**Modulo per la presentazione delle osservazioni per i piani, programmi, progetti sottoposti a procedimenti di valutazione ambientale di competenza statale**

ID: Codice procedura (ID\_VIP/ID\_MATTM): 12691

**"Progetto di un impianto eolico denominato "Fitigliano" ubicato nei comuni di Pitigliano (GR) e Sorano (GR) costituito da 20 (venti) aerogeneratori di potenza nominale 7,0 MW per un totale di 140,0 MW con relative opere connesse ed infrastrutture indispensabili"**

**Immagine 1. Vincoli ex art. 136 del CBC dal PIT della Regione Toscana e zona approssimativa dove è progettato l'impianto industriale.**

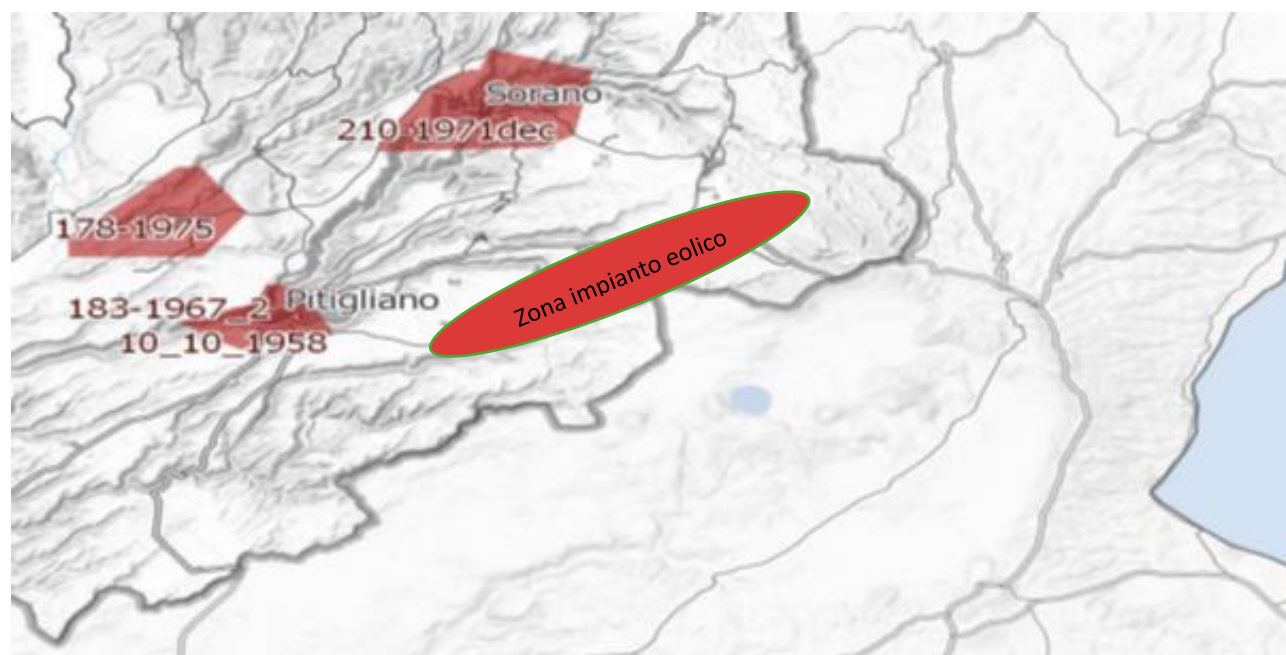
Al contrario si evidenzia che l'impianto eolico industriale citato non solo ricadrebbe con tutti e 20 gli aerogeneratori all'interno delle fasce di rispetto di 3 km di due vincoli paesaggistici di notevole interesse pubblico esistenti nella Regione Lazio e con una parte di essi nel vincolo paesaggistico del Centro abitato di Sorano ( GR) quindi in aree non idonee all'installazione di impianti di energia rinnovabile. Addirittura, alcuni aerogeneratori sarebbero ubicati a poche centinaia di metri dai perimetri dei due vincoli paesaggistici laziali ex art 136 del CBC.

un'ulteriore incompatibilità con la tutela del Paesaggio.

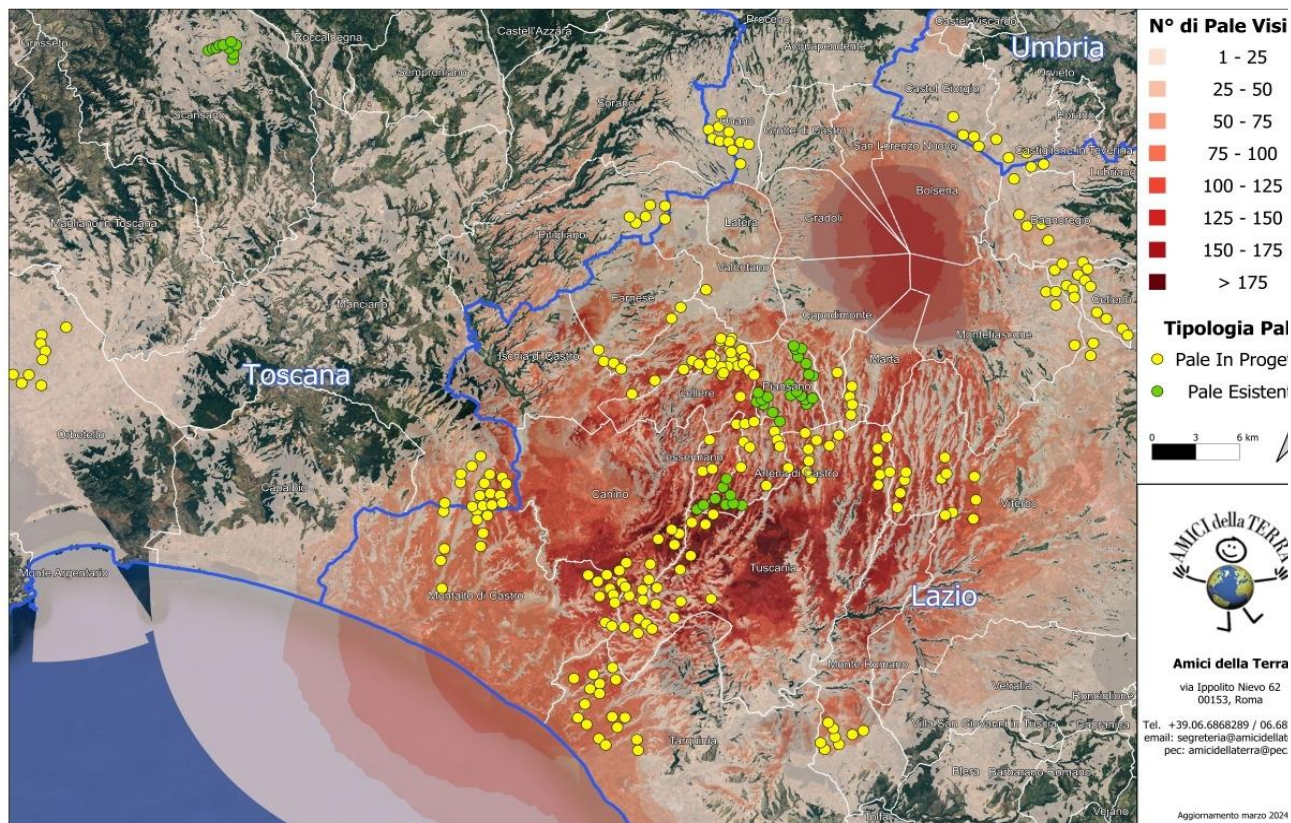
Alla luce di quanto descritto, possiamo concludere che la previsione *"Se a scala europea o nazionale la produzione di energia da fonti rinnovabili è spesso considerata*

**IMMAGINE n. 2** Impianto eolico industriale “Pitigliano” e distanze aerogeneratori dai Vincoli della Conca del Lago di Mezzano...

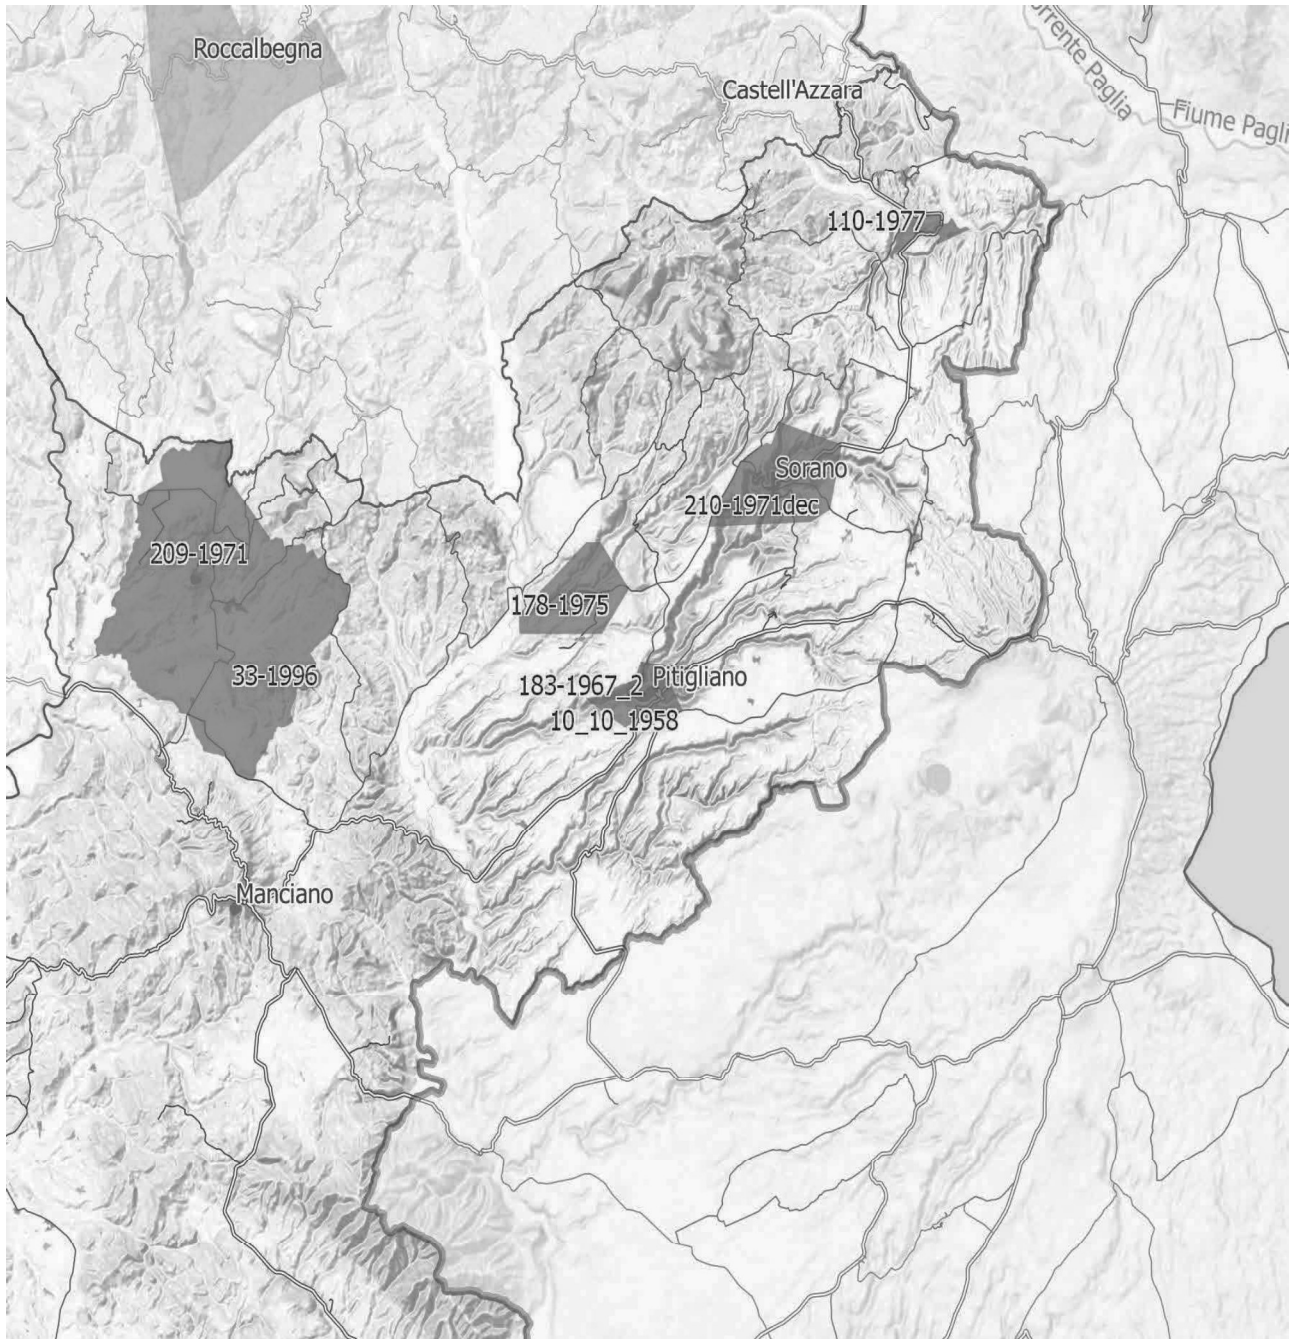
Come è illustrato nell'immagine si ribadisce che l'impianto industriale "Pitigliano" ricade completamente all'interno delle fasce di rispetto dei due vincoli di notevole

interesse pubblico e lambisce quelle di un terzo vincolo e quindi come affermato dal Consiglio di Stato nelle sentenze citate, l'impianto è insediato in area non idonea ai sensi dell'art. 20 comma 8 lettera c quater del D.Lgs. n. 199/2021 e ss.mm.ii al contrario di quanto sostiene la proponente.

**IMMAGINE n. 3 Impianto eolico industriale “Pitigliano” e distanze aerogeneratori dai Vincolo “Orlo della Caldera di Latera.**

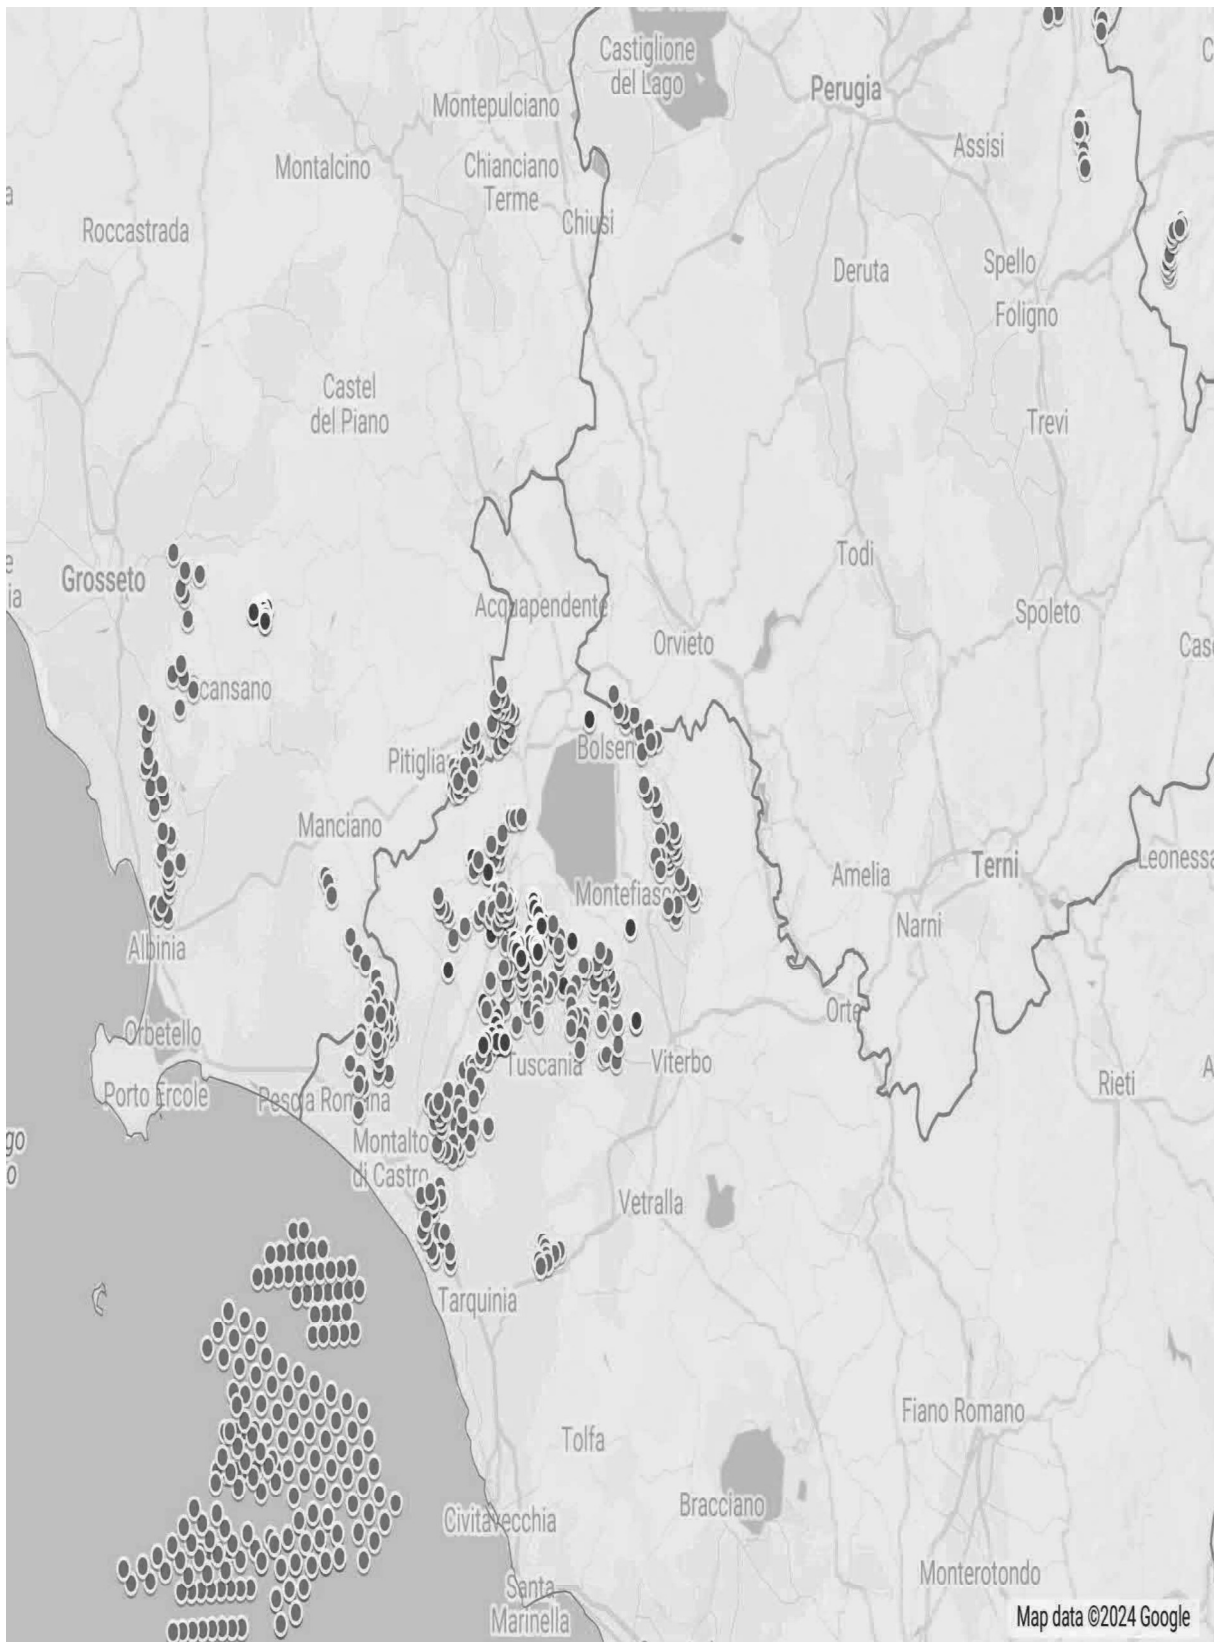
Concludendo, si evidenzia ancora che la proponente non effettuando la procedura prevista dalla Parte III delle Linee Guida nazionali ha ignorato un vincolo paesaggistico di notevole interesse pubblico istituito con un provvedimento del Segretariato regionale del Ministero della Cultura per il Lazio che ha emanato il Decreto di dichiarazione di notevole interesse pubblico n. 22 del 15.02.2024 ai sensi e per gli effetti dell'art. 136, co. 1, lett. c) e d) del decreto legislativo 22 gennaio 2004, n. 42, "Ambito paesaggistico, geologico e geomorfologico dell'orlo della caldera di

**IMMAGINE n. 7** Mappa della intervisibilità degli impianti eolici elaborata dall'Associazione nazionale Amici della Terra. La mappa non è aggiornata comunque rende molo bene dell'enorme impatto visivo creato dal cumulo degli impianti.

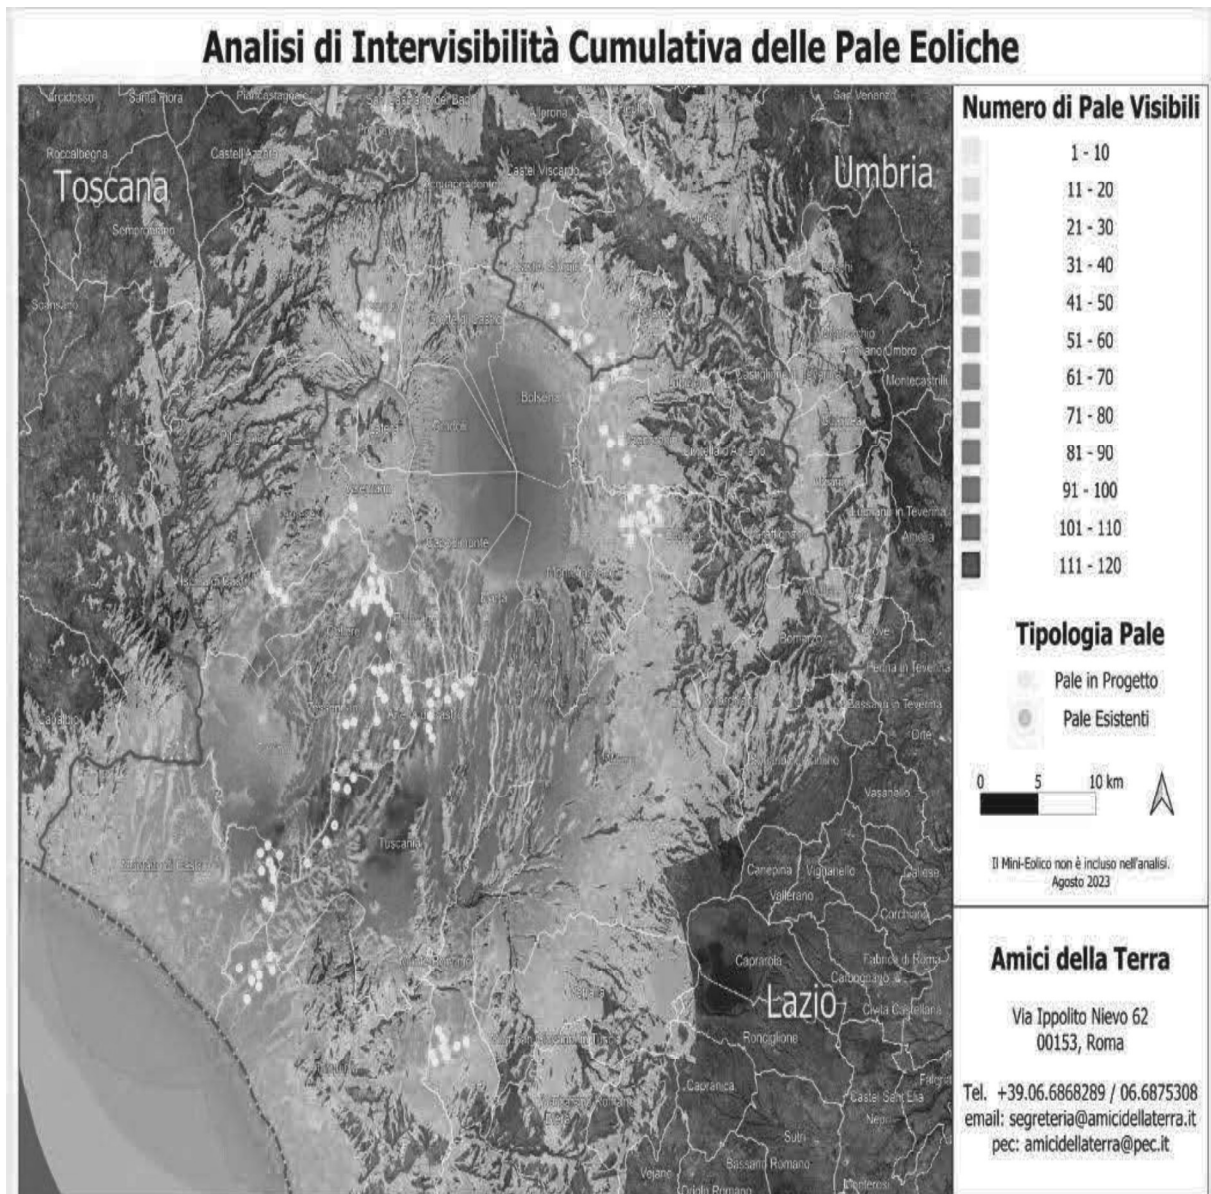
Riguardo al cumulo degli impianti FER, le mappe prodotte dalla proponente riguardano, come già evidenziato, soltanto una parte molto piccola degli impianti FER dell'area intermedia e vasta e in particolare di quelli eolici che contribuiscono a creare un notevole cumulo e la saturazione del territorio tosco laziale. Riguardo al cumulo dei soli impianti eolici si riporta la mappa dell'intervisibilità degli impianti eolici elaborata dall'Associazione nazionale “Amici della Terra”.

Se agli impianti eolici rappresentati qui sopra che non comprendono sia l'impianto eolico Pitigliano e le altre 14 pale del progetto eolico in verifica amministrativa sempre nel territorio di Pitigliano si aggiungono i migliaia di ettari ( 7000 fin'ora) di territorio occupato dagli impianti fotovoltaici e agrivoltaici e dalle altre tipologie appare chiaro il numero spropositato degli impianti FER nella bassa toscana e nella Tuscia.
